OPATŘENÍ OBECNÉ POVAHY Č.

Změna č. 1

Územní plán

SRBY

POŽADAVEK Č. 1

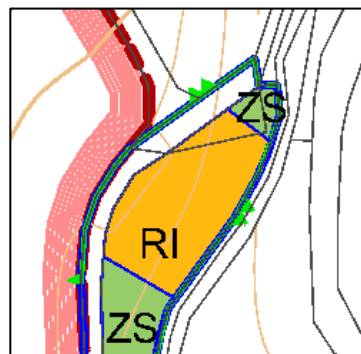
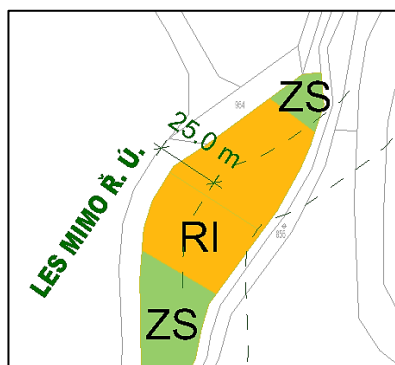
Pozemky parc. č. 864 a 946 leží v severozápadní části obce Srby v zastavěném území. Mění se funkční využití pozemků z funkční plochy FP louky a pastviny na plochy individuální rekreace RI (střední část lokality) a ZS nezastavitelné zahrady (jižní a severní část lokality). Důvodem změny využití je vydané stavební povolení z 16. 3. 2000, povolující stavbu pro rodinnou rekreaci. Plocha individuální rekreace byla vymezena o rozloze 2850 m².

Plocha ZS nezastavitelné zahrady v severní části lokality byla vymezena na základě pokynu pořizovatele ze dne 14.2.2023, v němž se uvádí: „Předmětné pozemky celou svojí výměrou nachází ve vzdálenosti do 50 m od lesa. V této souvislosti a s přihlédnutím k průměrné výšce stromů orgán státní správy lesů stanovil pro využití území následující podmínku: S ohledem na existenci cesty a křižovatky a vymezení plochy nacházející se v zastavěném území souhlasí s požadovaným využitím pozemků za podmínky, že hlavní stavby – chaty budou vzdálené min. 25 m od hranice lesa. Vzhledem k výšce uvedenému nebude nutné dodržet min. vzdálenost 25 m od hranice lesa u vedlejších (doplňkových) staveb. Současně s ohledem na veškeré výše uvedené skutečnosti je nutné ponechat severní cíp plochy jako co nejvíce nezastavitelný – tj. možno ponechat v navržené ploše ZS (viz příloha), jelikož se celá předmětná část pozemku nachází ve vzdálenosti do 25 m od lesa.“

Účelová komunikace na pozemku parc č. 908/1 a 954 byla zahrnuta do zastavěného území. Plocha ÚSES RB 1900 byla zmenšena o výměru výše zmíněných dotčených pozemků. Zásah do regionálního biocentra a biokoridoru byl konzultován s Odborem životního prostředí Krajského úřadu Plzeňského kraje.

POŽADAVEK Č. 2

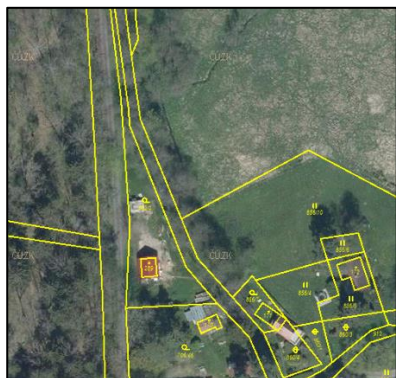
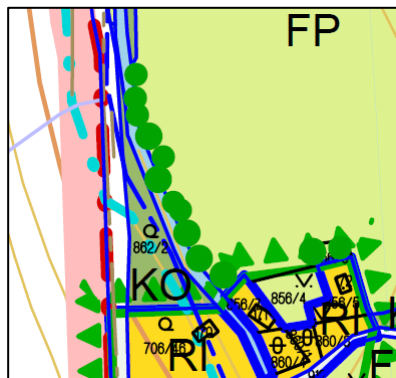
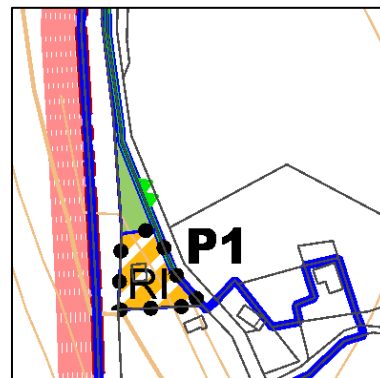
Změna funkčního využití pozemku parc. č. 862/2 z ostatní krajinné zeleně KO do ploch individuální rekreace RI z důvodu výstavby objektu včelína. Záměr byl schválen dne 13. 8. 2019.

Pozemek parc. č. 862/2 a st. 289 leží se v severozápadní části správního území. Na pozemku je realizován včelín (schválení stavby včelína ze dne 13. 8. 2019), pozemek je změnou zařazen do zastavěného území. Pozemek přímo navazuje na chatovou oblast situovanou na levém břehu řeky Úslavy. Změnou se mění funkčního využití pozemku z plochy ostatní krajinné zeleně KO na návrhovou plochu individuální rekreace RI (v jižní části pozemku) a stavovou plochu nezastavitelných zahrad ZS (v severní části pozemku). V rozsahu plochy RI byla vymezena přestavbová plocha P1 Na Mytích. Důvodem změny využití je záměr přestavby stávajícího včelína na objekt pro rodinnou rekreaci. V přestavbové ploše smí být realizován jediný objekt pro rodinnou rekreaci.

Účelová komunikace na pozemku parc. č. 908/1 a 954 byla zahrnuta do zastavěného území. Plocha ÚSES RB 1900 byla zmenšena o výměru pozemku parc. č. 862/2. Zásah do regionálního biocentra a biokoridoru byl konzultován s Odborem životního prostředí Krajského úřadu Plzeňského kraje

POŽADAVEK Č. 3

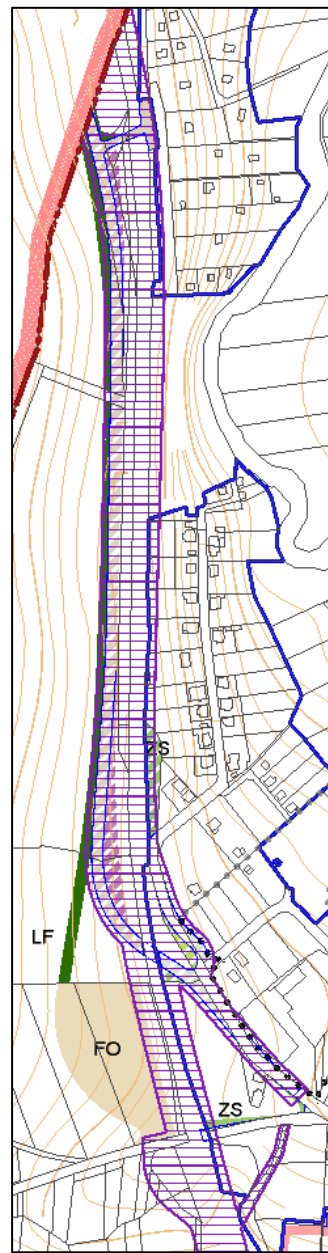
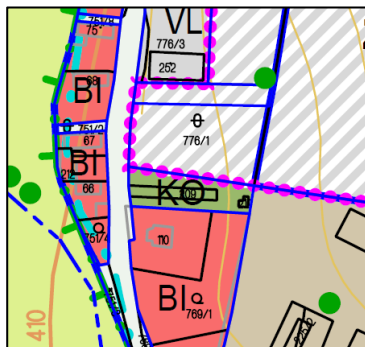
Prověření aktuálnosti dopravního řešení mimoúrovňového křížení silnice III. třídy z Blovic do Dvorce s železniční tratí č. 190 a parametry místní komunikace do chatové oblasti přes část obce Pod Zastávkou.

Koridor železniční trati č. 190 prochází v těsné blízkosti západního okraje zástavby obce Srby. Požadavek upravuje v ÚP vymezený koridor pro zdvoukolejnění trati č. 190, mimoúrovňové křížení silnice III/11745 s touto tratí a napojení místních a účelových komunikací dle studie Modernizace tratě Horažďovice předm. – Plzeň-Koterov (Metroprojekt a SUDOP Praha, 2020). Napojení chatové oblasti v severní části zastavěného území je ponecháno v současné poloze. Přejezd bude šířkově upraven v rámci modernizace železničního koridoru. Vzhledem k členitosti terénu je napojení chatové osady na levém břehu Úslavy z lokality Pod Zastávkou nereálné.

V rámci zakreslení nové trasy komunikace III/11745 byly pozemky, vyhrazené platným ÚP Srby pro tuto komunikaci, vráceny do ploch svého původního funkčního využití (orná půda FO, plocha lesa LF, nezastavitelné zahrady ZS). Pozemky byly navráceny do ZPF a PUPFL.

POŽADAVEK Č. 4

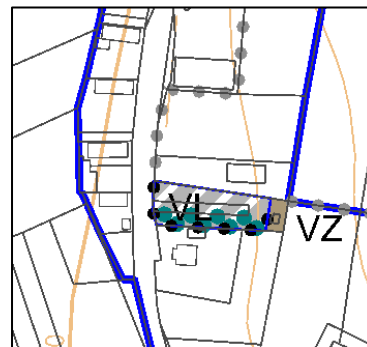
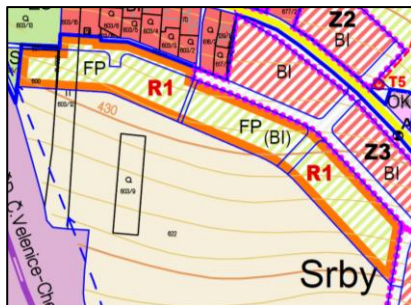
Požadavek řeší rozšíření zastavitelné plochy Z6 U Kola. Zastavitelná plocha byla rozšířena o část pozemku parc. č. 785/8 a o pozemek 966. V rámci změny se mění funkční využití výše zmíněných pozemků z ploch ostatní krajinné zeleně KO na plochy lehké výroby a živnostenských provozů VL. Východní část pozemku 785/8 byla zařazena do funkčního využití stavové zemědělské výroby VZ, neboť je zde situován objekt pro zásobování zemědělského areálu vodou (čerpací stanice). Z důvodu oddělení areálu lehké výroby od ploch bydlení jižně od lokality Z6 bude při jižní hranici zastavitelné plochy vysázena vzrostlá zeleň v pásu širokém min. 8 m, tento pás je nezastavitelný výrobními objekty.

POŽADAVEK Č. 5

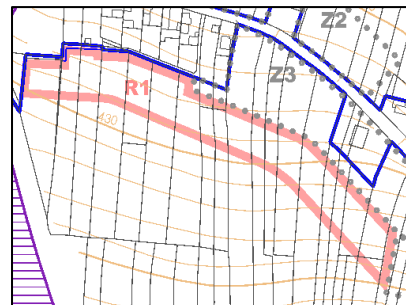
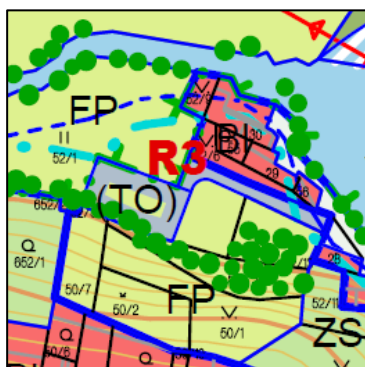
Požadavek řeší územní rezervu R1 Batov – Nad Silnicí, která byla vymezena pro bydlení v rámci ÚP Srby. Územní rezerva byla v ÚP vymezena z důvodu budoucího oboustranného obestavění navržené místní komunikace při jihozápadní hranici zastavitelné plochy Z3. Vynaložené náklady na dopravní a technickou infrastrukturu by byly při pouze jednostranném obestavění neekonomické. Z této komunikace měly být přístupné jednotlivé pozemky rodinných domů v zastavitelné ploše Z3. Rozhledové poměry při výjezdech z jednotlivých pozemků přímo na komunikaci III/11745 jsou vzhledem k poloze ve vnitřním oblouku problematické. Vzhledem k aktuálnímu znění zákona č. 334/1992 Sb. v platném znění (zákon o ochraně ZPF) je také málo pravděpodobné, že by mohla být územní rezerva R1 změněna v dohledné době na zastavitelnou plochu vzhledem k poloze na půdách s II. třídou ochrany ZPF

Zejména z důvodu nemožnosti převodu územní rezervy na zastavitelnou plochu (ochrana ZPF), byla územní rezerva R1 navržena ke zrušení. Nově mohou být vjezdy na pozemky v Z3 orientovány do komunikace III/11745 při splnění podmínek výrokové části, tj.: Oplocení pozemků rodinných domů při komunikaci III/11745 bude umístěno s ohledem na trasování chodníku na straně lokality Z3 podél této komunikace a s ohledem na rozhledové trojúhelníky při výjezdu z jednotlivých pozemků rodinných domů a z veřejného prostranství v zastavitelné ploše Z3. Navržená komunikace při jihozápadní hranici Z3 byla ponechána a bude sloužit k obsluze zahrad v zastavitelné ploše Z3 a k obsluze a propojení se zastavitelnou plochou Z4, která je z centrální části obce jen obtížně přístupná motorovou dopravou vzhledem ke svažitosti terénu a velmi úzkému veřejnému prostranství východně od Z4. Navržené zalučnění v místě územní rezervy R1 bylo ponecháno. Zalučnění podpoří plynulý a harmonický přechod zástavby do krajiny a bude plnit funkci preventivního protierozního opatření vzhledem k pozici orné půdy ve svahu nad zastavitelnou plochou Z3.

POŽADAVEK Č. 6

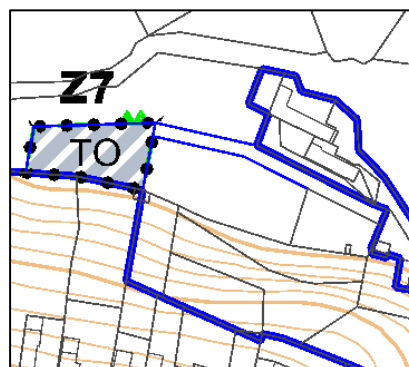
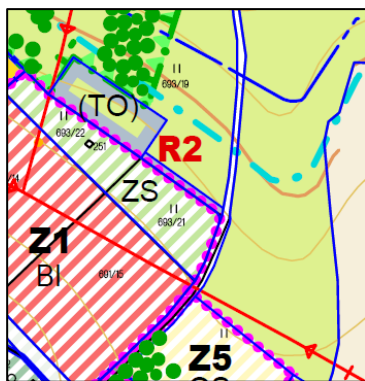
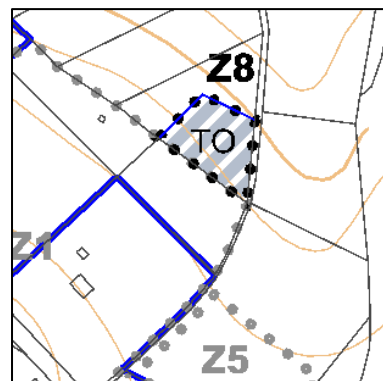
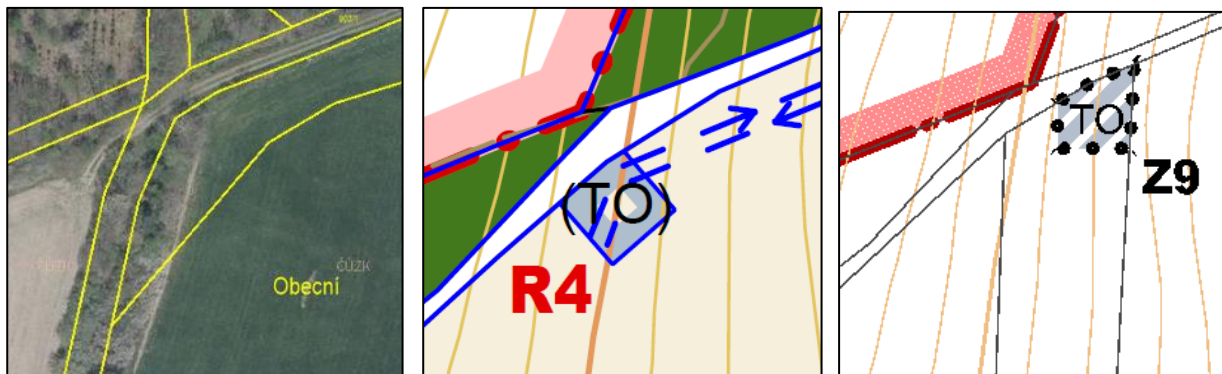
Pozemek v Z7 je v majetku obce. Zastavitelnou plochu Z7 je nutné napojit na místní komunikaci v centrální části obce. Druh pozemku v zastavitelné ploše Z7 je aktuálně trvalý travní porost, II. třída ochrany ZPF. V tomto případě veřejný zájem na technickém řešení odkanalizování obce výrazně převyšuje veřejný zájem na ochraně ZPF.

V zastavitelné ploše Z8 byla vymezena VPS WV-02, protože se plocha nalézá v soukromém vlastnictví. Zastavitelnou plochu Z8 je nutné napojit na místní komunikaci v části obce Batov. Druh pozemku v zastavitelné ploše Z8 je aktuálně trvalý travní porost, II. třída ochrany ZPF. V tomto případě veřejný zájem na technickém řešení odkanalizování obce výrazně převyšuje veřejný zájem na ochraně ZPF.
